Gemeente Amsterdam
Noord

Advies staf RO

Omschrijving:	Sloop van de bestaande woning en het oprichten van 8 nieuwe woningen
Locatie:	Zuideinde 366
Soort aanvraag:	Conceptaanvraag
Procedure:	-
Datum staf RO:

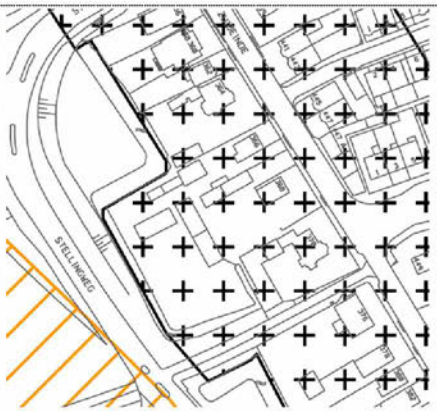
primair ten opzichte van de overige aan deze gronden toegekende bestemmingen.
B. STRIJDIGHEID MET BESTEMMINGSPLAN	
Strijd met het bestemmingsplan	ja
Waarom (verwijs naar artikelnummers van eerder genoemde regels)	1. Artikel 28, lid 28.2.2 onder a voor oprichten van meerdere woningen buiten het bouwvlak; 2. Artikel 28, lid 28.2.2 onder f voor het onderschrijden van de dakhelling; 3. Artikel 22, lid 22.2.2 onder a voor het overschrijden van het maximaal aantal m2 aan bijgebouwen; 4. Artikel 22, lid 22.2.1 joncto 22.1 Ontsluitingsweg (Verkeer) is geen toegestane functie in de bestemming 'Tuin-1'
